con la presente si inviano le Osservazioni contro il Progetto di un impianto eolico codice procedura ID_VIP/ID_MATTIM: 12691 denominato "Pitigliano" ubicato nei comuni di Pitigliano (GR) e Sorano (GR) costituito da 20 (venti) aerogeneratori di potenza nominale 7,0 MW per un totale di 140,0 MW con relative opere connesse ed infrastrutture indispensabili.

“Progetto di un impianto eolico denominato “Pitigliano” ubicato nei comuni di Pitigliano (GR) e Sorano (GR) costituito da 20 (venti) aerogeneratori di potenza nominale 7,0 MW per un totale di 140,0 MW con relative opere connesse ed infrastrutture indispensabili”

TESTO DELLE OSSERVAZIONI

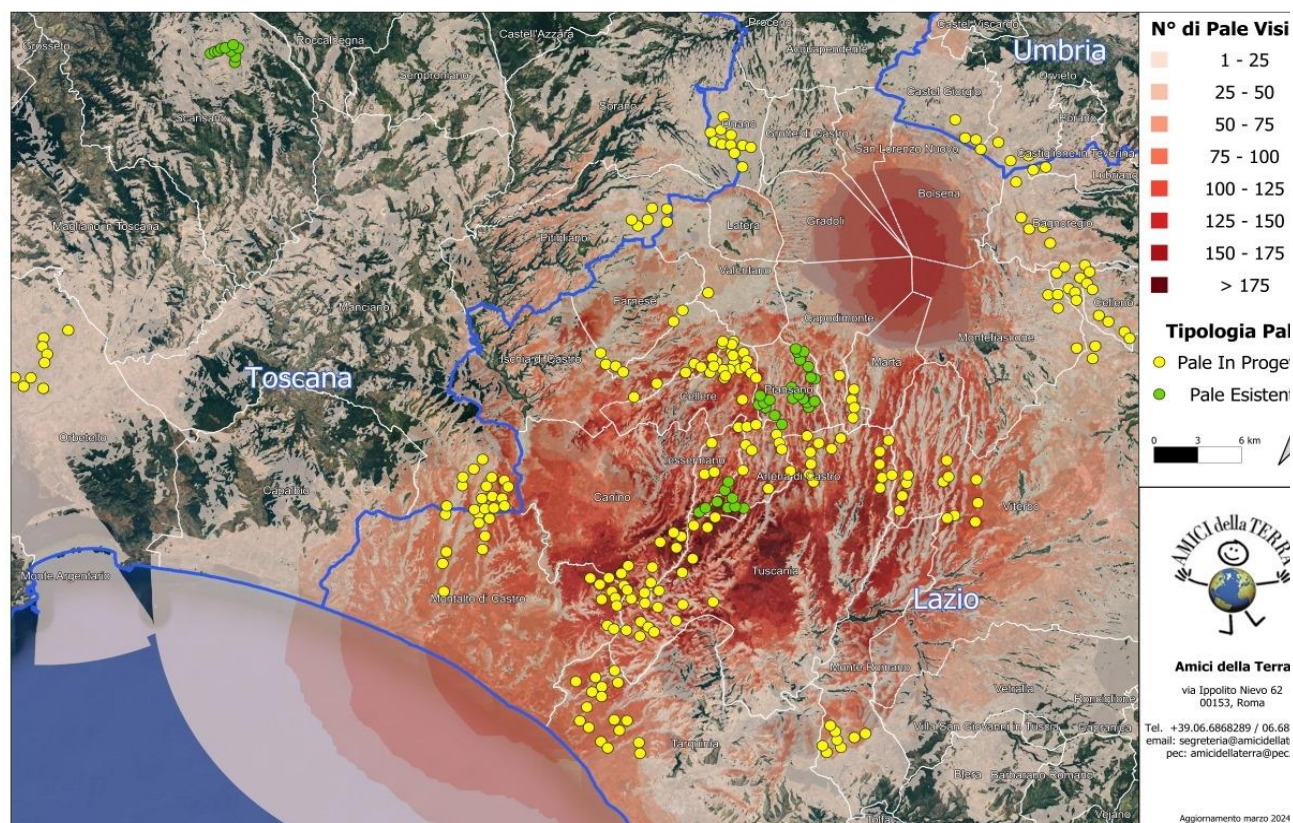
Alla luce di quanto descritto, possiamo concludere che la previsione *"Se a scala europea o nazionale la produzione di energia da fonti rinnovabili è spesso considerata*

come unilateralmente positiva, è infatti a scala locale che lo sviluppo delle energie rinnovabili può produrre esternalità negative che intaccano i valori culturali e naturali del paesaggio, con potenziali ricadute sul turismo, sulla produzione agricola e sull'identità e riconoscibilità dei luoghi” (da D.G.R Lazio n. 390/2022) è quanto mai appropriata anche per il territorio della “Città del Tufo” e della Tuscia settentrionale identificabili storicamente e culturalmente nella Maremma interna.

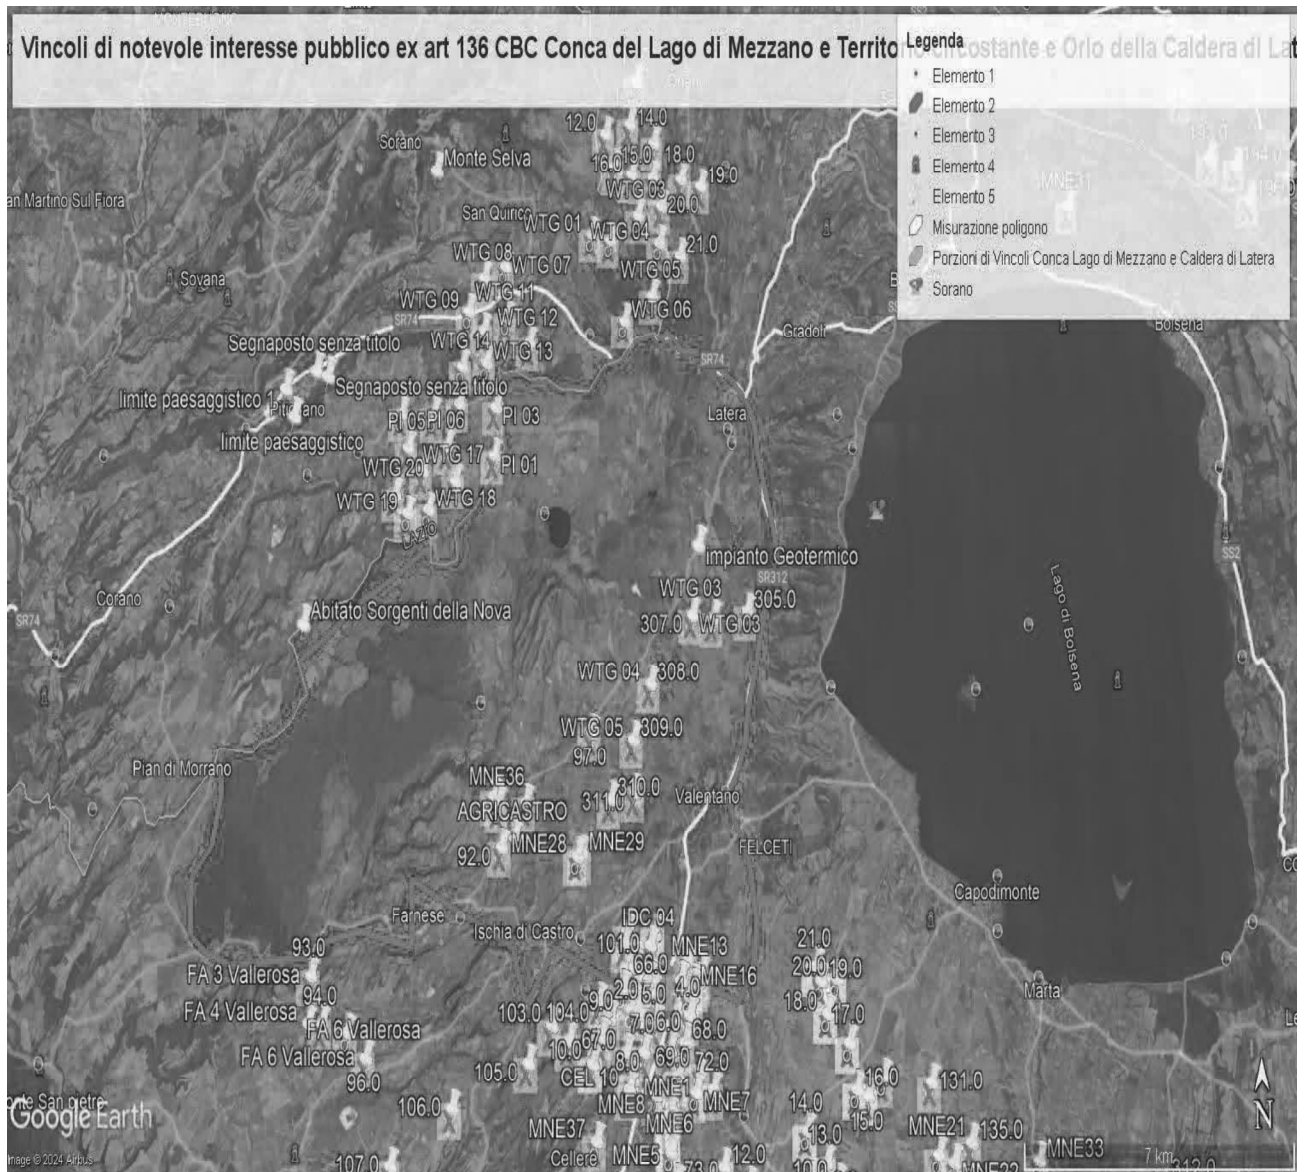
Come è illustrato nell'immagine si ribadisce che l'impianto industriale "Pitigliano" ricade completamente all'interno delle fasce di rispetto dei due vincoli di notevole

interesse pubblico e lambisce quelle di un terzo vincolo e quindi come affermato dal Consiglio di Stato nelle sentenze citate, l'impianto è insediato in area non idonea ai sensi dell'art. 20 comma 8 lettera c quater del D.Lgs. n. 199/2021 e ss.mm.ii al contrario di quanto sostiene la proponente.

IMMAGINE n. 2 Impianto eolico industriale “Pitigliano” e distanze aerogeneratori dai Vincoli della Conca del Lago di Mezzano...

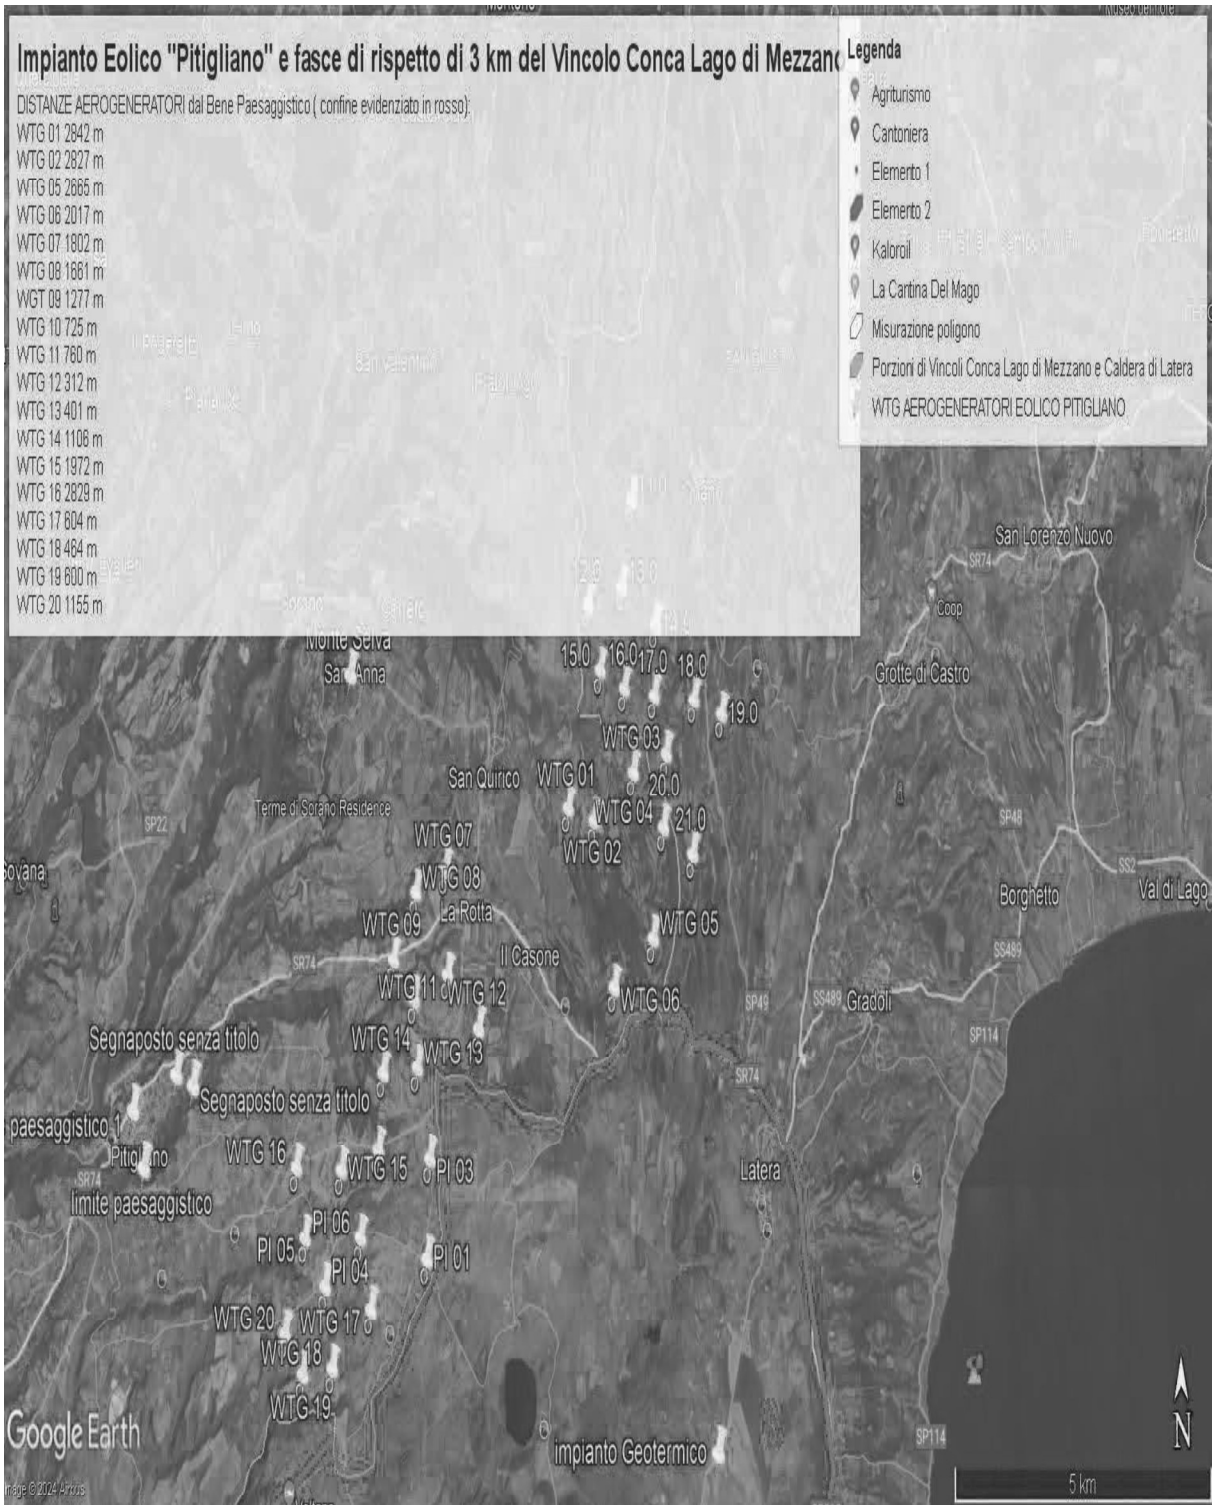
Al contrario si evidenzia che l'impianto eolico industriale citato non solo ricadrebbe con tutti e 20 gli aerogeneratori all'interno delle fasce di rispetto di 3 km di due vincoli paesaggistici di notevole interesse pubblico esistenti nella Regione Lazio e con una parte di essi nel vincolo paesaggistico del Centro abitato di Sorano (GR) quindi in aree non idonee all'installazione di impianti di energia rinnovabile. Addirittura, alcuni aerogeneratori sarebbero ubicati a poche centinaia di metri dai perimetri dei due vincoli paesaggistici laziali ex art 136 del CBC.

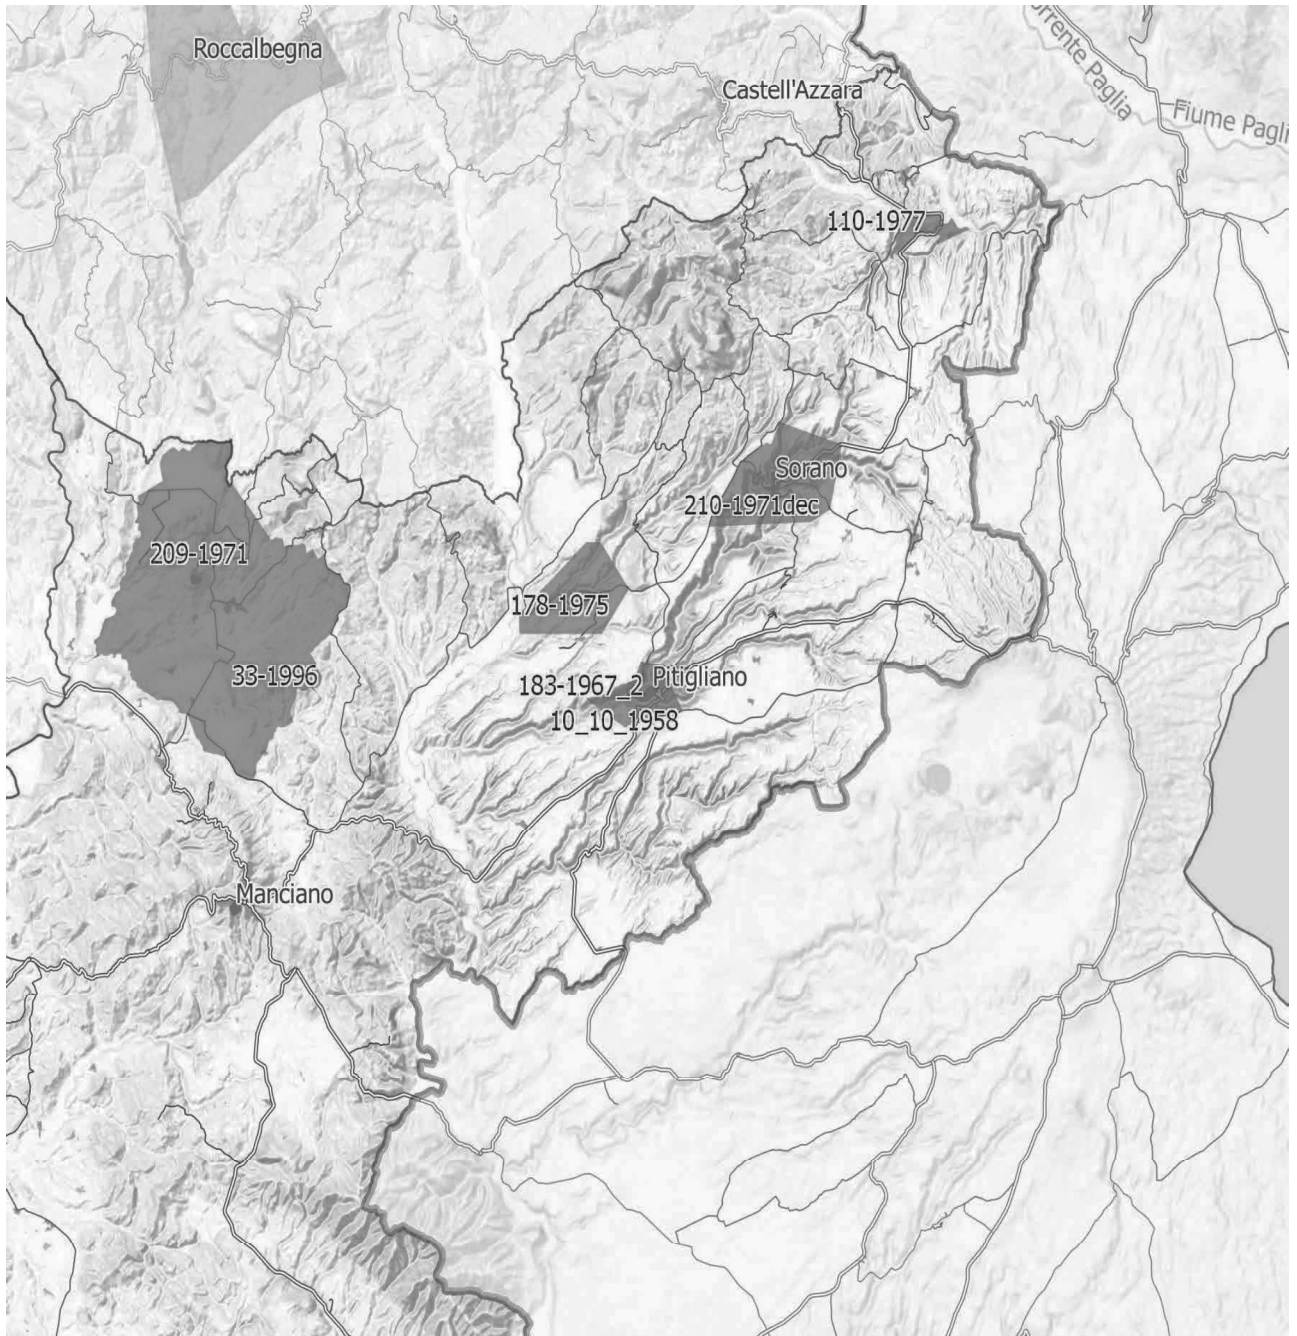
Inoltre, come sostiene la Proponente parte dell'impianto si verrebbe a trovare a 3,5 km dal centro abitato di Sorano. Infatti, tre degli aerogeneratori WTG 08, 09, 10 sono addirittura all'interno delle fasce di rispetto dei 3 km del suo vincolo paesaggistico di notevole interesse pubblico ex art 136 del CBC. Si evidenzia che così si crea

un'ulteriore incompatibilità con la tutela del Paesaggio.
